拉合尔水与污水管理项目（LWWMP）

## **第一次标前会议纪要**

**拉合尔污水与排水管理项目（LWDMP）——从LARECHS COLONY至  
GULSHAN E RAVI的污水系统，拉合尔（采用非开挖技术）**

**2025年10月30日**

LW - TD - 141

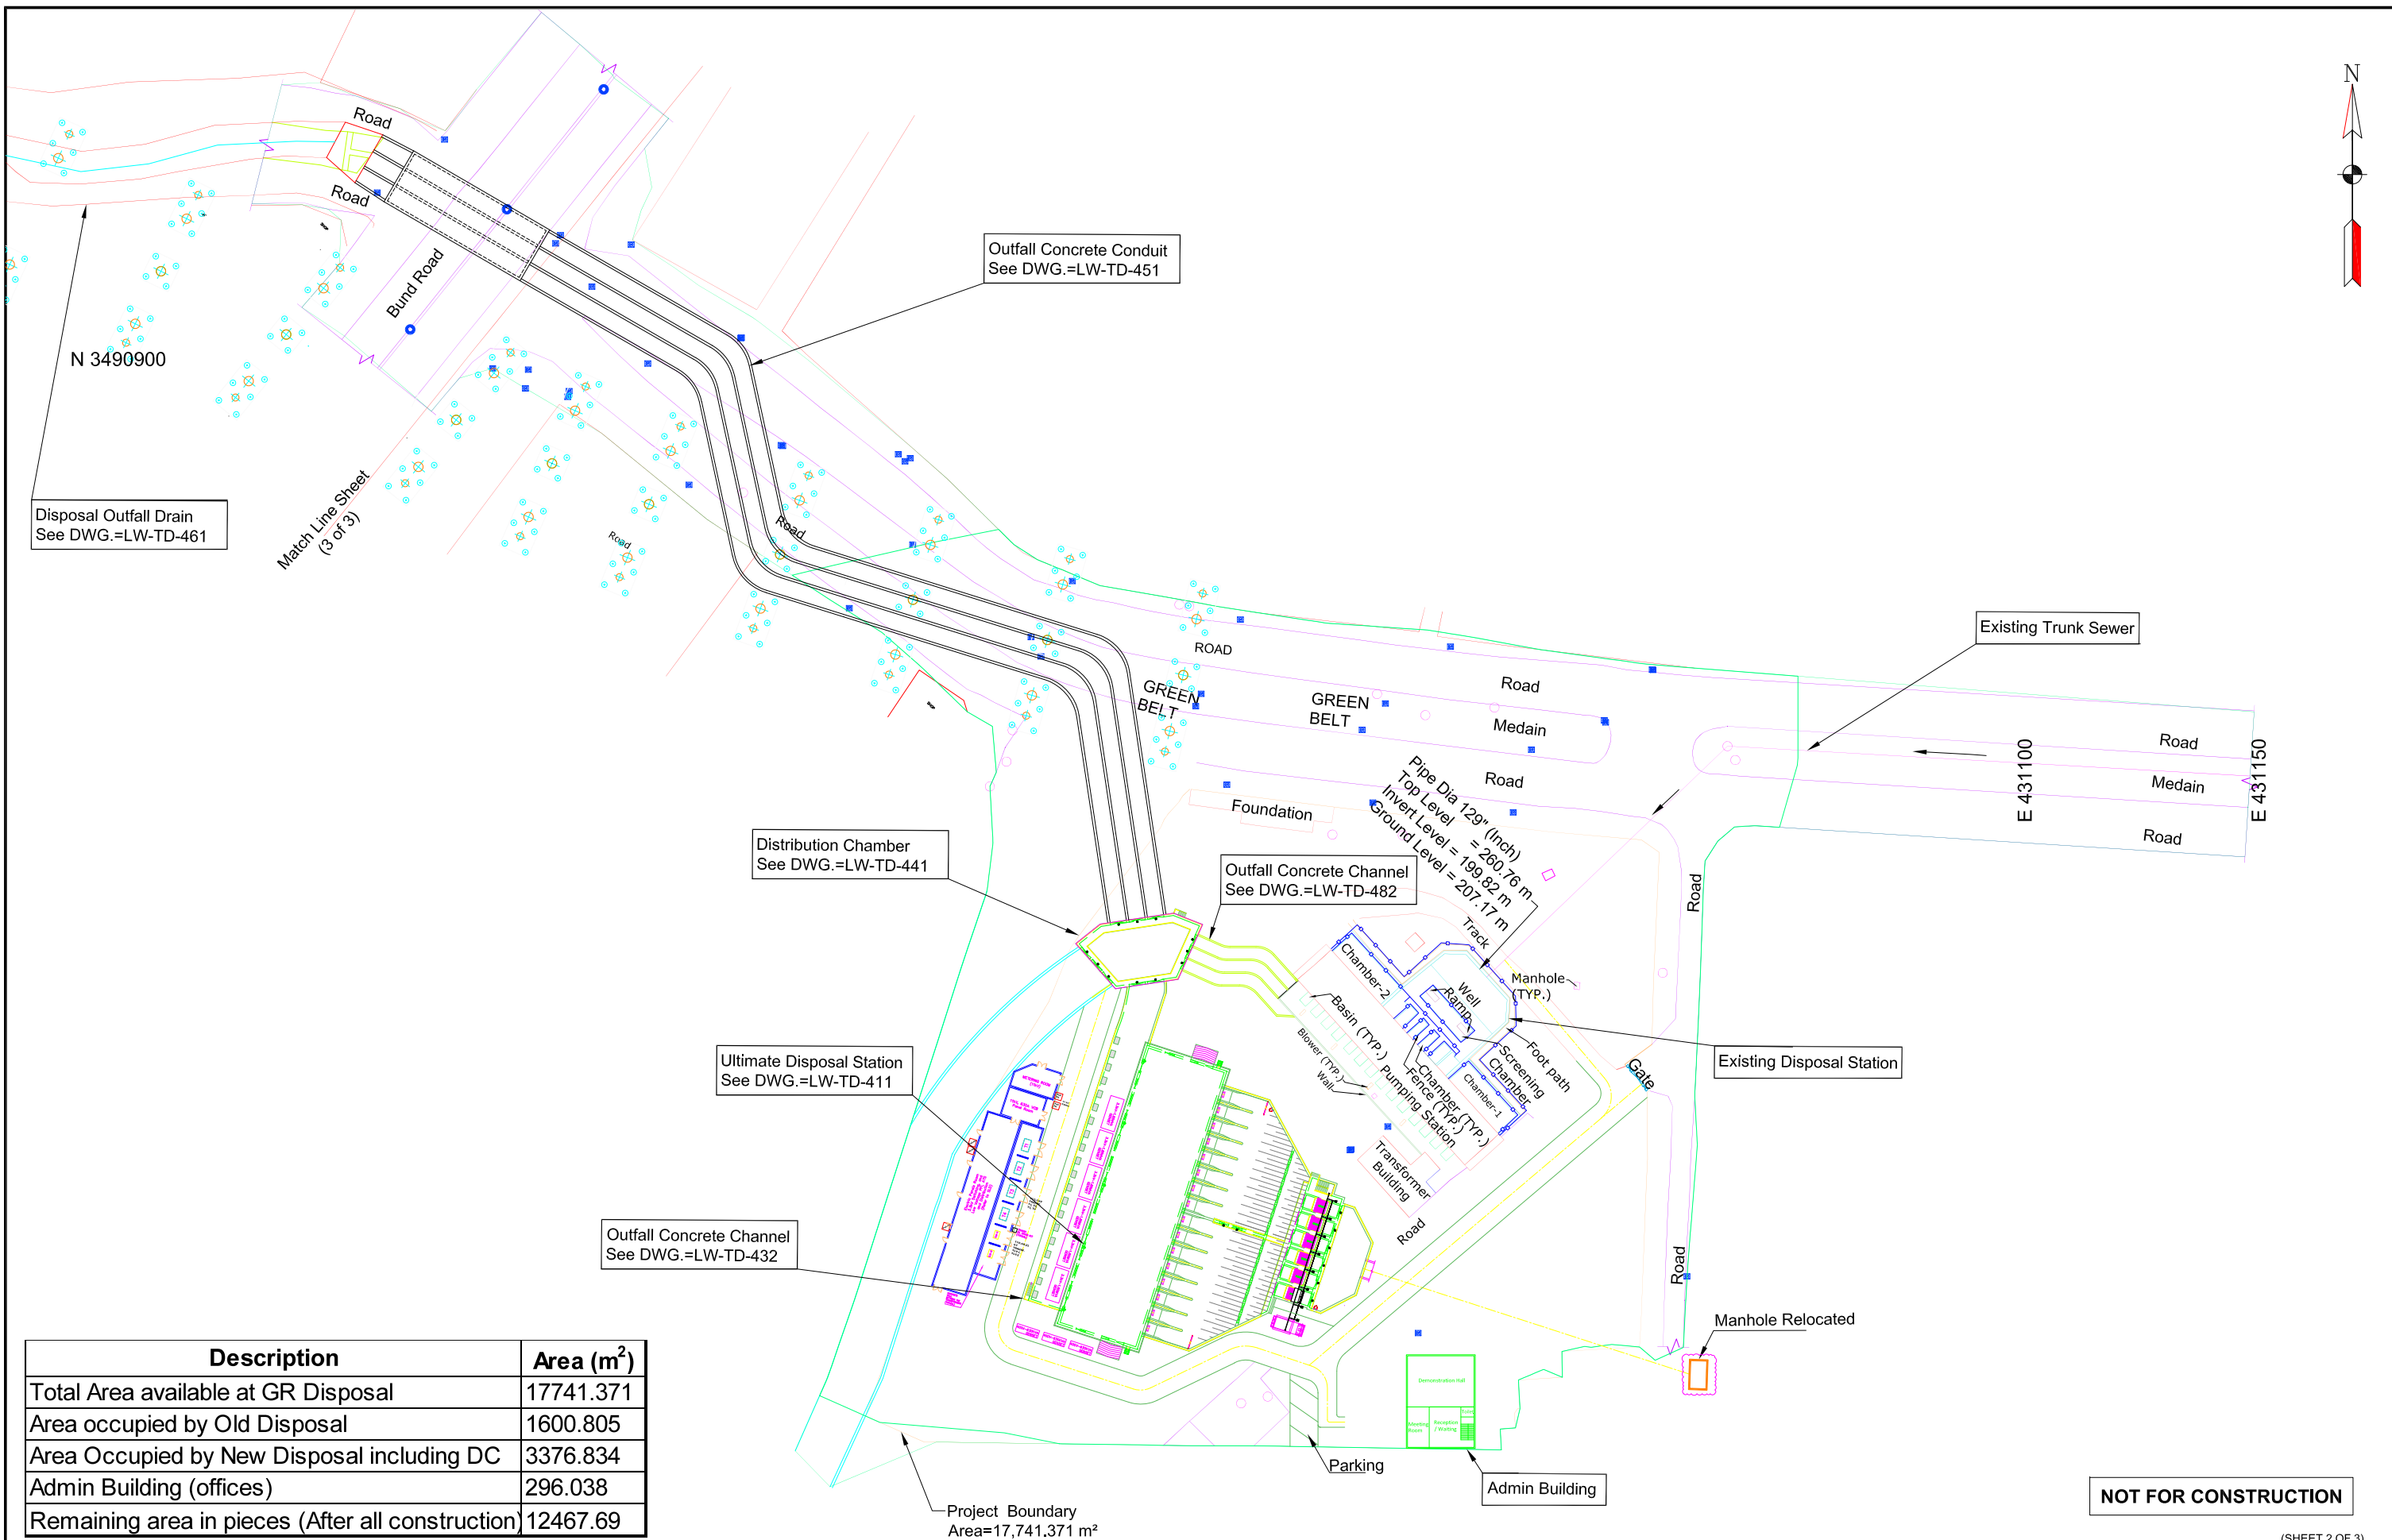
| 序号  | 参考章节                                                                                                   | 疑问                                                                                        | 业主的答复                                                                                                                                |
|-----|--------------------------------------------------------------------------------------------------------|-------------------------------------------------------------------------------------------|--------------------------------------------------------------------------------------------------------------------------------------|
| 38. | 第3卷，第二部分，第6节业主要求图号LW-TD-141至LW-TD-144，及图号LW-TD-149至LW-TD-152                                           | 为接收井提供推力座和圆形竖井壁。推力座也在尺寸表中为接收井给出，但未在剖面详图中给出。根据我们的运营理解， <b>推力座不应是接收井的一部分。请确认。</b>           | 兹澄清，推力座不应是接收井的一部分。与所引用图纸相关的更新图纸（LW-TD-141至LW-TD-143）作为附件E附上，供投标人考虑。将发布反映上述内容的补遗。                                                     |

气味控制结构尺寸表

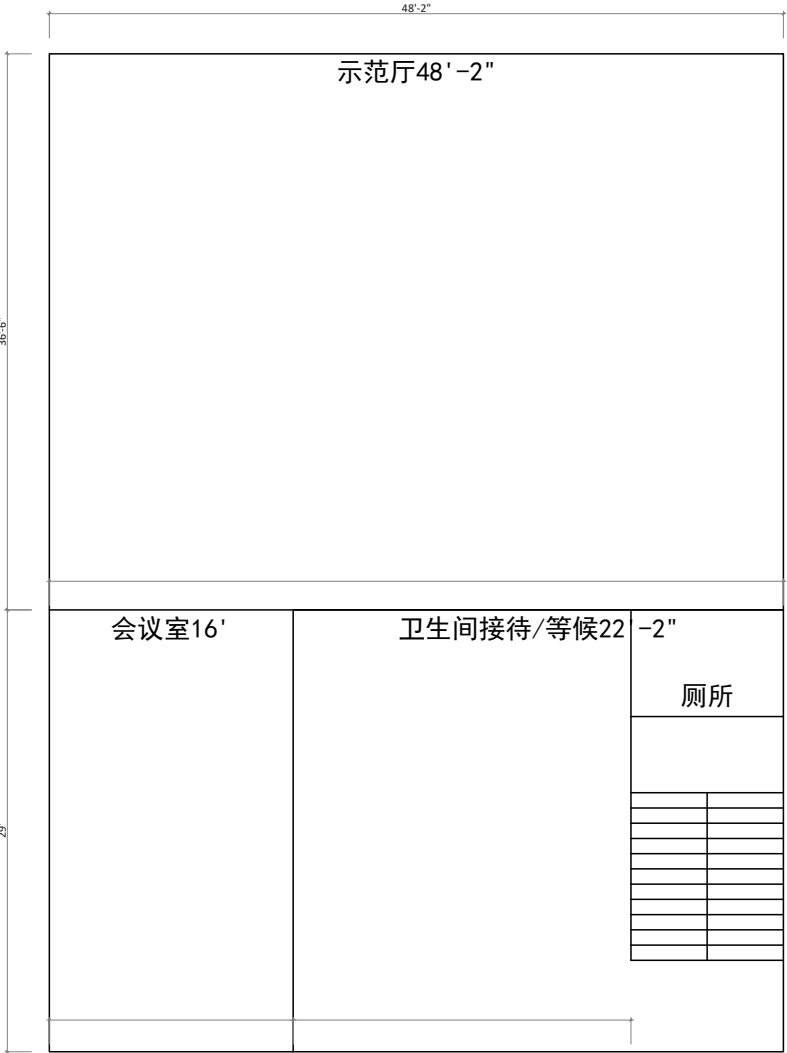
| 序号  | 参考章节                                                           | 疑问                                                                                                                                           | 业主的答复                                                                                                                 |
|-----|----------------------------------------------------------------|----------------------------------------------------------------------------------------------------------------------------------------------|-----------------------------------------------------------------------------------------------------------------------|
| 42. | 第3卷，第二部分，第6节业主要求（表4.10第6页-第55页，及表4.11第6页-第57页）；Dwg # LW-TD-177 | 除臭控制和通风系统数量存在冲突。如参考章节所述，在招标文件的不同位置观察到除臭控制系统数量不一致。请确认确切的数量/数目。                                                                                | 这是为了澄清 <b>除臭和通风系统的总数为29</b> 。招标文件中任何位置的除臭和通风系统数量应读作29，如第6节业主要求表4.11（第6-57页）所述。更新后的图纸（LW-TD-177）作为附件-G附上。将发布反映上述内容的补遗。 |

## 附件-H

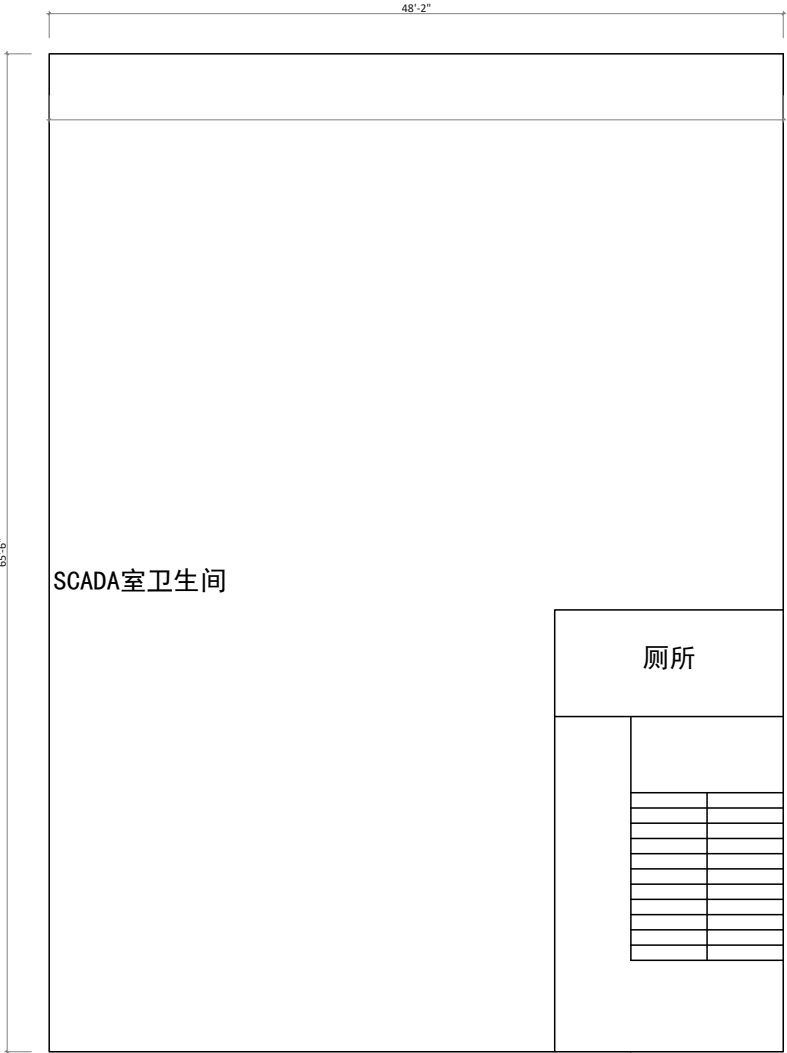
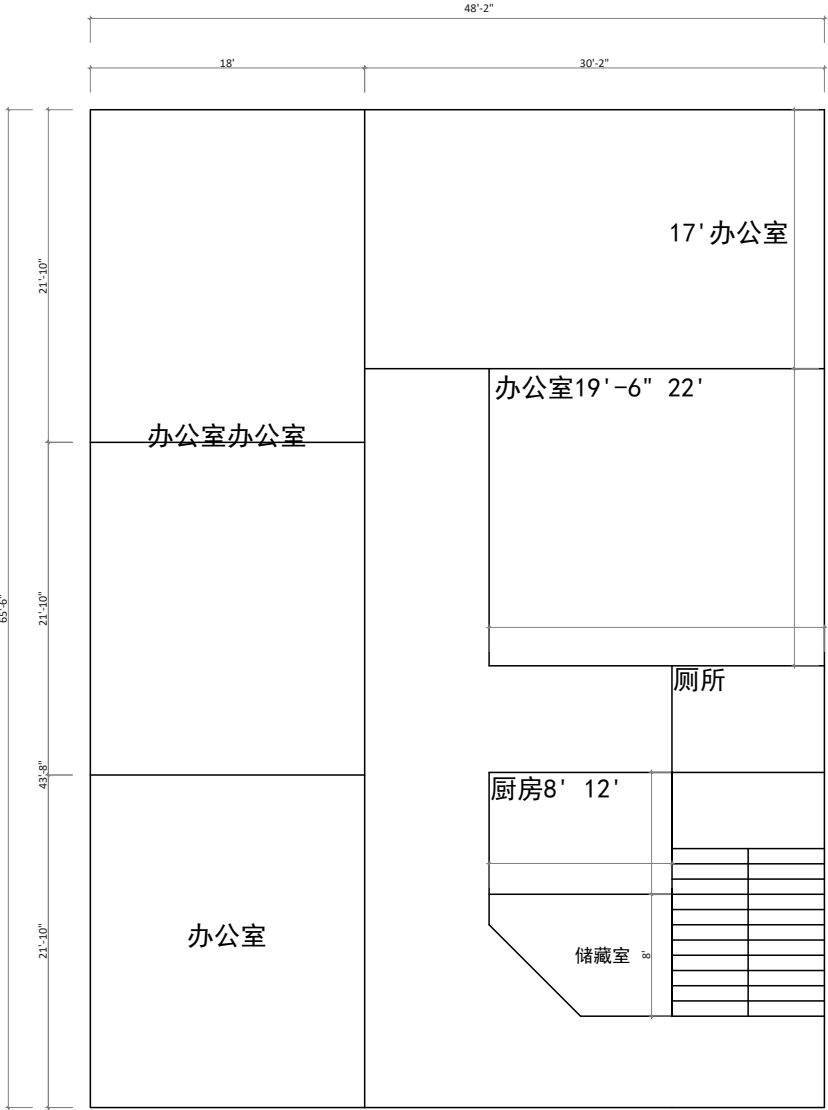
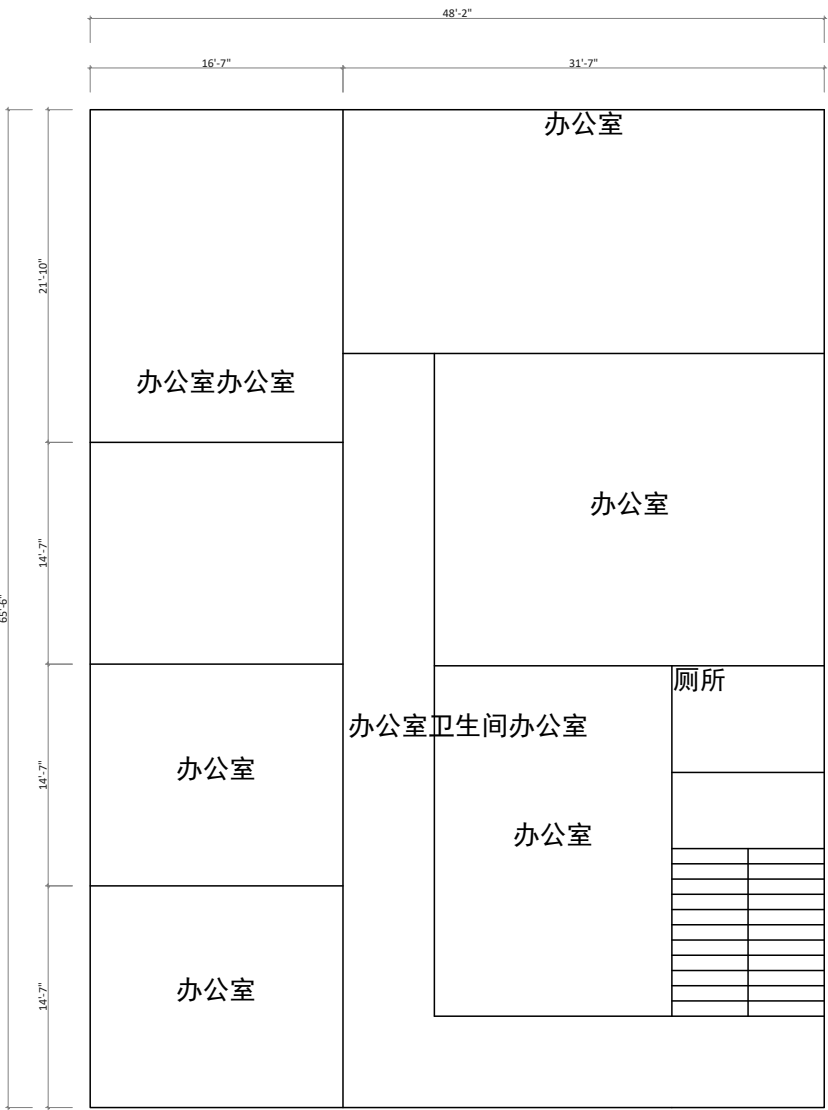
| 序号  | 参考章节                                                           | 疑问                                                                                                                                           | 业主的答复                                                                                                                 |
|-----|----------------------------------------------------------------|----------------------------------------------------------------------------------------------------------------------------------------------|-----------------------------------------------------------------------------------------------------------------------|
| 44. | 第2卷，第二部分，第6节业主要求第4.1.11条，第xx子条（第6页-第67页）                       | 办公楼建设文中提到承包商必须建造一栋除底层外的全功能三层建筑（每层500平方米）。然而，在价格表中（项目编号3.27），仅提及为三层办公楼。请澄清，是地面加三层建筑，还是仅3层，每层500平方米面积？                                         | 这是为了澄清承包商应建造一栋设施齐全的地面以上三层办公楼（共四层），每层建筑面积为296平方米，并配备电梯。该建筑的布局见作为 <b>附件-H所附的图纸</b> 。将发布反映上述内容的补遗。                       |

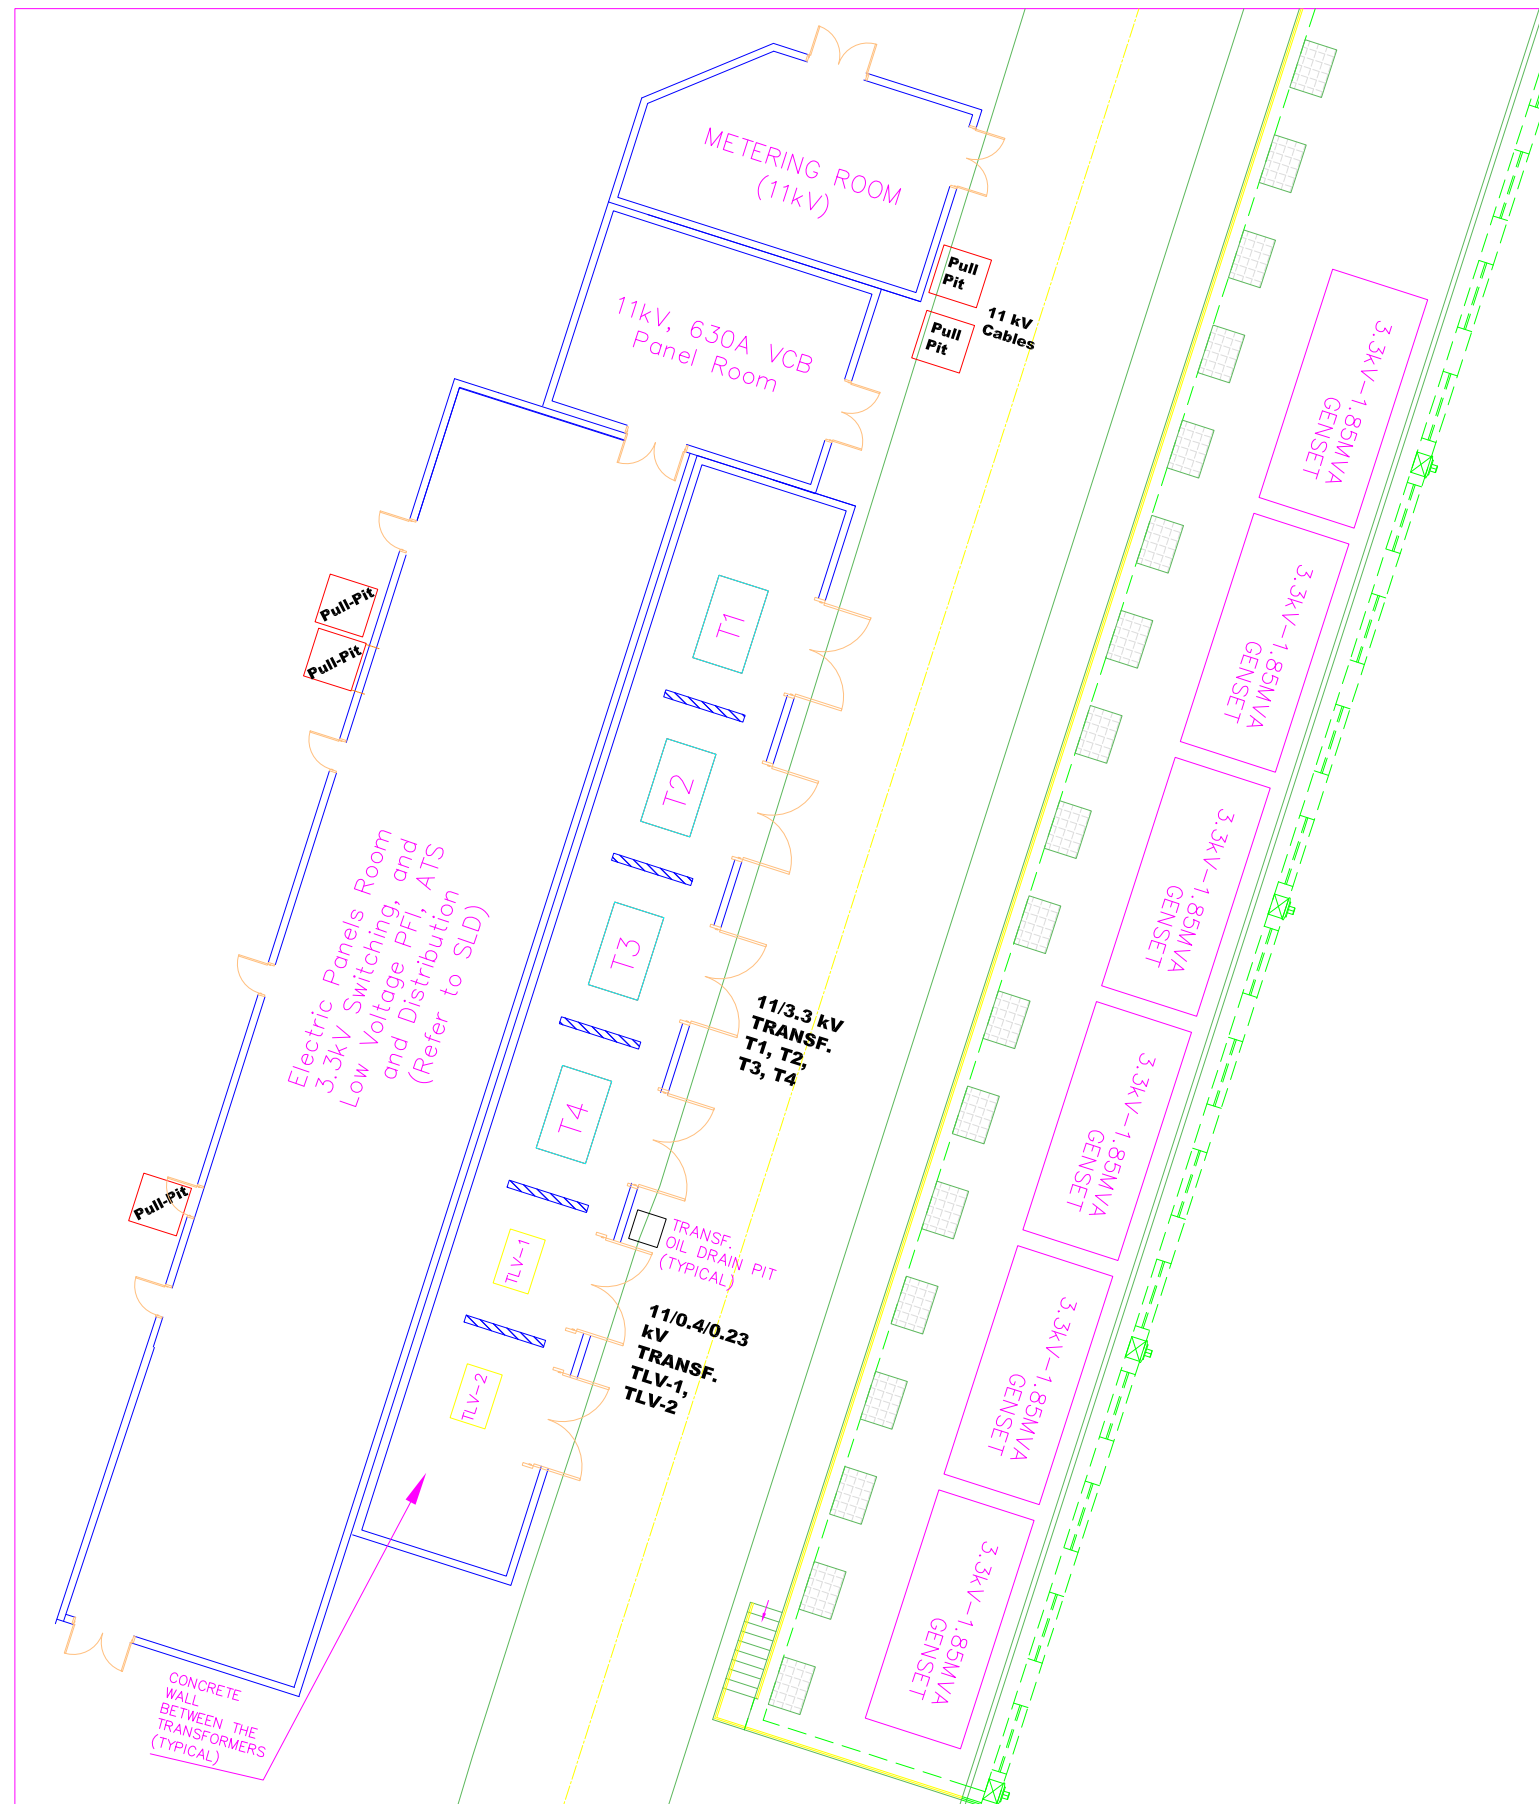
| 序号  | 参考章节                                                                                                                                               | 疑问                                                                                                                               | 业主的答复                                                                                                                          |
|-----|----------------------------------------------------------------------------------------------------------------------------------------------------|----------------------------------------------------------------------------------------------------------------------------------|--------------------------------------------------------------------------------------------------------------------------------|
| 70. | <p>Volume-3，第二部分，第6节</p> <p>- 业主要求，招标图纸。总平面布置图泵房（图号LW-TD-402）</p> <p>Volume-3，第二部分，第6节</p> <p>- 业主要求，招标图纸。。</p> <p>132/11kV网格空间及变压器、配电柜、电缆沟布置（</p> | <p>在结合审查两份图纸时，观察到行政楼和通道与电气建筑/设施重叠。投标人的理解是，为承包商工作范围内包含的建筑、设备及其他基础设施工程提供充足空间应是业主的责任。请确认。</p>                                       | <p>需要澄清的是，更新后的开关设备及相关电气装置，包括132/11kV电网区域、变压器、配电盘和电缆沟布置，可以容纳在泵房相邻及外部，如附件J所附更新图纸（图号492和493）所示。此外，控制室及所有相关附件应位于行政/办公大楼内的专用楼层。</p> |
